Projet de parc photovoltaïque sur la commune de Séranon (06) - Lieu-dit « Le DEFENS »

PARC SOLAIRE DU SERANON

REPONSES A L'AVIS DU CNPN

Document du 07/02/20244
PRO20160012

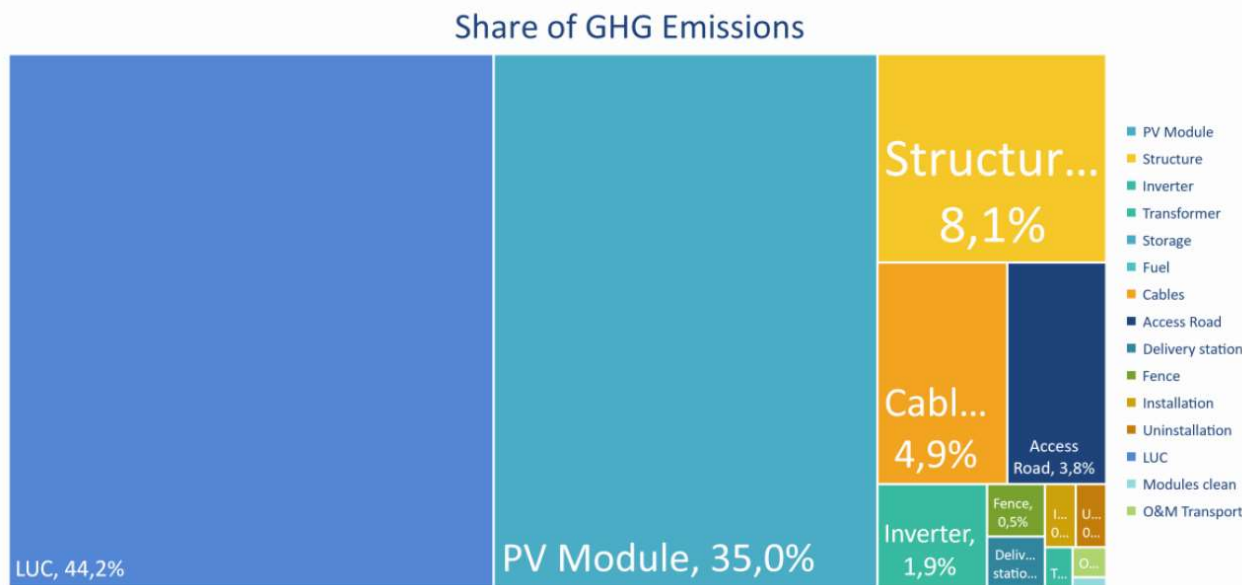
La raison impérative d'intérêt public majeur est principalement justifiée au vu des objectifs climatiques, ce que le CNPN ne saurait contester. Ce paragraphe omet toutefois une justification essentielle pour cette condition : le temps de retour carbone du projet de parc, incluant l'empreinte climatique liée au transport et à la confection des panneaux, à l'ensemble des travaux de raccordement, ainsi qu'au déboisement occasionné. Seule l'empreinte climatique liée au défrichement est présentée et le CNPN est déjà satisfait que cette analyse soit produite, comme il le demande systématiquement : le temps de retour est de 3 ans. Mais il manque à cette analyse les autres éléments de l'analyse du cycle de vie du parc.

En complément de l'empreinte climatique liée au défrichement, le temps de retour carbone du projet de parc solaire peut aussi prendre en compte l'empreinte climatique liée au transport, à la fabrication des panneaux et à l'ensemble des travaux de raccordement.

La fabrication des panneaux solaires, leur transport ainsi que le chantier de construction induisent des émissions de carbone. Voltalia a calculé le bilan carbone du parc solaire en évaluant en termes de gaz à effet de serre les classes suivantes : module PV, structure, onduleur, transformateur, câbles électriques, pistes d'accès, clôture, travaux d'installation, défrichement (LUC : Land Use Change) et transport.

- La part la plus importante des émissions provient de la fabrication des panneaux solaires et du défrichement (Land Use Change = LUC) : 79 % des émissions totales
- La valorisation du bois coupé qui serait utilisé en bois de chauffage n'est pas pris en compte, l'introduction de ce paramètre permettrait de réduire la part du défrichement dans le bilan carbone.
- La totalité des émissions de CO2 est évaluée à **19 538 tonnes CO2eq**. Sur la durée du parc solaire (30 ans), cela représente **33 kg CO2eq/MWh**

Le projet permettra d'éviter en **moyenne l'équivalent de 3 092 tonnes de CO₂ par an (selon la méthode dite « Simple Adjusted OM' »).**

Sur la base de ces éléments, on peut déterminer la durée de fonctionnement du Parc Solaire du Séranon nécessaire pour que la production décarbonée d'électricité de la centrale solaire permette d'amortir le déstockage de carbone lié au défrichement, à la création des OLD, la perte de séquestration sur la durée d'exploitation du projet (30 ans), **aux transports des équipements, à la fabrication des panneaux et à l'ensemble des travaux de raccordement.**

- Temps amortissement globale = (Totalité des émissions de CO₂ sur 30 ans) / Evitement annuel d'émission de carbone
= (19 538 t/eq CO₂) / (3 092 t eq CO₂ / an) = **6.3 années**
- Au niveau de son bilan carbone, le projet du Parc Solaire de Séranon présente ainsi un intérêt bien supérieur au maintien des 15.8 hectares de forêt concernés par les opérations de défrichement avec un temps d'amortissement globale de 6.3 années par rapport à la durée de vie de la centrale solaire – 30 ans.

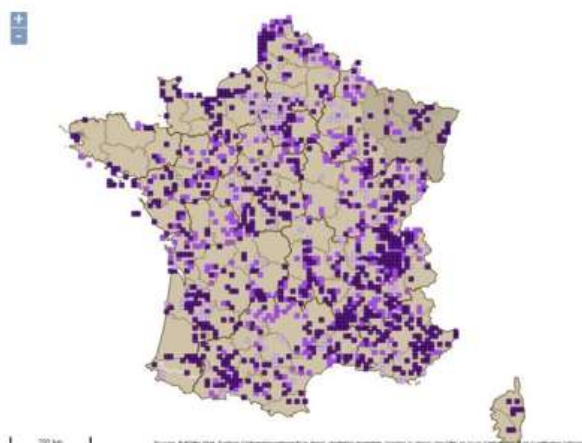
L'Orchis de Spitzel est présente en différentes stations sur le site, également dans les pinèdes. Espèce protégée et très discrète, elle revêt d'après le pétitionnaire un enjeu moyen sur le site, ce qui paraît sous-estimé. L'espèce est toutefois non menacée au niveau national (mais quasi menacée à échelle européenne). Les pelouses et certains sous-bois de pins accueillent d'importantes populations de Daphné camélée, espèce également à enjeu modéré et en limite d'aire de répartition ici. Enfin, les prairies humides accueillent une petite population d'Ophioglosse commun (protégé régional), une espèce encore bien répandue mais en déclin, dont l'enjeu a été qualifié de « faible », ce qui ne paraît toutefois pas satisfaisant et sous-évalué.

La hiérarchisation des enjeux de conservation de la flore en région PACA (CBNMED 2017) évalue l'Orchis de Spitzel comme étant une espèce à enjeu régional « modéré ». L'Orchis de Spitzel est une espèce discrète et difficile à localiser. La zone d'étude se situant au cœur de son aire de répartition, il est probable que l'espèce soit plus répandue que ce que l'on pense dans ce secteur qui présente de très nombreux sous-bois favorables. Ainsi, au vu de son statut, de sa répartition et des connaissances actuelles de l'espèce nous considérons la présence de l'Orchis de Spitzel au sein de la zone d'étude comme un enjeu modéré.
